改善箇所説明図

ロールオーバーバルブ
取付用部品

基準不適合発生箇所

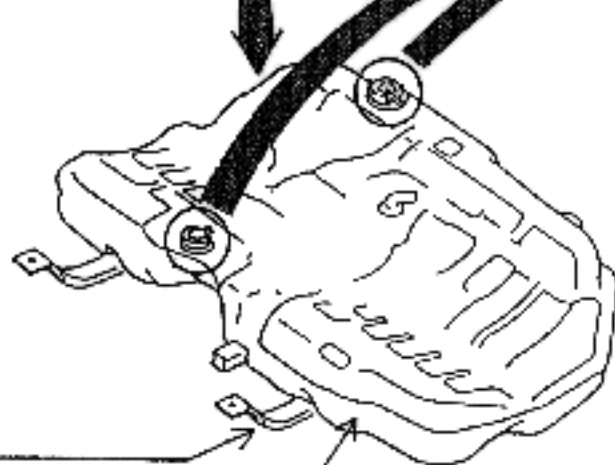
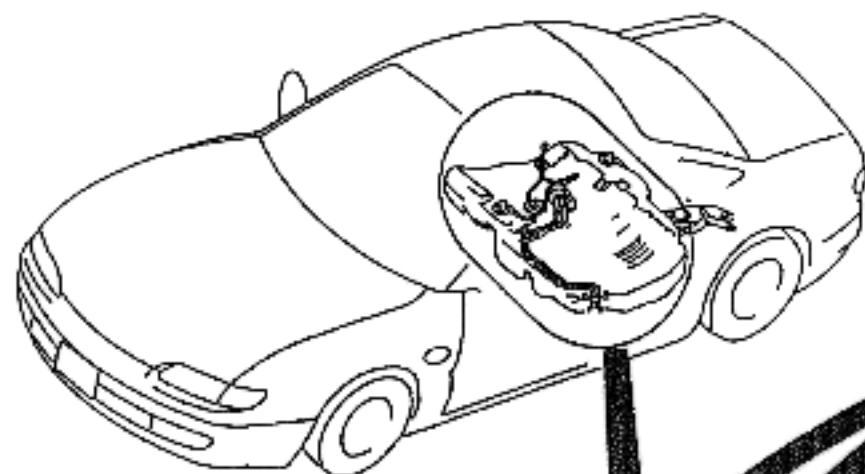
燃料タンクの上部に取り付けられている樹脂製のロールオーバーバルブ取付用部品に成形不良のものがあり、このままの状態で使用を続けると、当該部品と燃料タンクの間ですき間が発生し、燃料が漏れるおそれがある。

全車両、当該部品を点検し、不良品は燃料タンクを良品と交換する。

改善済車両には、燃料タンクのブラケットに黄ペイントを塗布する。
